COMMISSION ROYALE DES MONUMENTS ET DES SITES
KONINKLIJKE COMMISSIE VOOR MONUMENTEN EN LANDSCHAPPEN

BRUSSEL. Koningsstraat 93 / hoek Voorlopig Bewindstraat – Kantoorgebouw *Union & Prévoyance* (arch. J. PRUNELLE, 1934) (= vrijwaringszone van het Astoria hotel op nr. 101 / Inventaris)
STEDENBOUWKUNDIGE VERGUNNING : Renoveren van een kantoorgebouw, afbreken en heropbouwen van de 8ste verdieping, inrichten van een dakterras

Advies van de KCML

Rendering met nieuwe volume op het dak) uit het aanvraagdossier

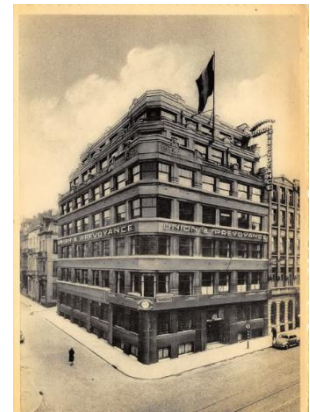
De KCML brengt een ongunstig advies uit over het nieuwe dakvolume. Vanuit stedenbouwkundig standpunt zou de nieuwe ‘kroon’ erg zichtbaar zijn vanuit de Koningsstraat en een ongunstige impact hebben op de monumentale perspectiefzichten in de Koningsstraat, zowel in de richting van het Koningsplein (en de Sint-Jacob op Koudenbergkerk) als richting Schaarbeek (en de Koninklijke Sint-Maria Kerk). Hierbij dient opgemerkt dat de bestaande gevellijn van de Koningsstraat wordt gekenmerkt door min of meer doorlopende kroonlijsten en dakranden van de nog bestaande oudere herenhuizen en van de latere bebouwing (zoals het pand op nr. 93). Naast deze aaneensluiting van kroonlijsten en dakranden, worden de perspectiefzichten ook ondersteund en begeleid door de horizontale belijning die de meeste gevels vertonen. Opmerkelijk in het straatbeeld zijn daarbij ook de discrete, weinig zichtbare bedakingen doordat de bestaande dakvormen doorgaans zijn ondergeschikt aan de gevels. Dit alles geeft de bestaande bebouwing van de

Koningsstraat een ‘begeleidende’ erfgoedwaarde: de gevelfronten omkaderen en ondersteunen de monumentale zichten van het koninklijk tracé. De KCML vindt het belangrijk die gemeenschappelijke kenmerken te behouden (kroonlijsthoogte, horizontaliteit en terugwijkende of discreet aanwezige dakvolumes). De nieuwe ‘bekroning’ uit de huidige aanvraag zou met dit principe in tegenspraak zijn door zijn ‘dwingende’ karakter en zijn in het oog springende volumetrie en vormgeving. Hierdoor zal het gebouw meer als een individuele entiteit worden gelezen, eerder dan als een onderdeel van het totaalbeeld.

Ook voor wat het gebouw en zijn intrinsieke erfgoedkundige waarde betreft, meent de KCML dat het voorgestelde volume niet adequaat zou zijn. Zoals gezegd betreft het een fraai art-decogebouw met evenwichtige gevelopbouw. De terugwijkende attiekverdiepingen met balustrade vormen reeds een gepaste bekroning die volledig in evenwicht is met het gebouw. Door hier een extra, twee verdiepingen hoge nieuwe 'kroon' aan toe toevoegen worden de proporties van het gebouw verstoord. Ook wat vormgeving en materiaalkeuze betreft vindt het nieuwe volume weinig aansluiting bij de architectuur en stijl van het gebouw. De geplande verhoging zou bovendien een aanzienlijke afwijking vragen op artikel 1 van de GSV.
